改善箇所説明図

不具合の内容

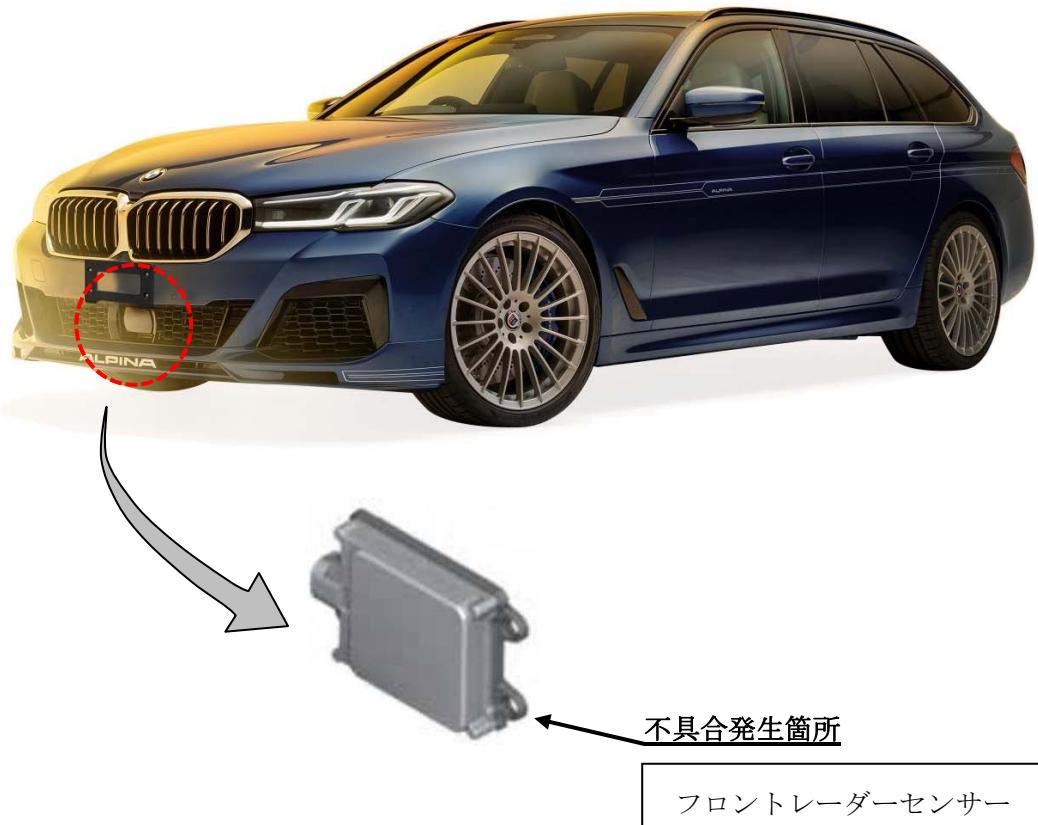
フロントレーダー センサー(FRS)の電子制御ユニットのプログラムが不適切なため、前方を走行する自転車との衝突の危険がある状況など特定の条件下で正しく認識できないことがある。そのため、作動条件下において、衝突被害軽減ブレーキが作動しないおそれがある。

改善の内容

全車両、フロントレーダー センサー(FRS)の電子制御ユニットを対策プログラミングへ書き換える。

識別：作業完了車は、液晶モニターの設定画面で表示させることができるプログラムのバージョンが、07/2021.40 以上であることにより識別する。
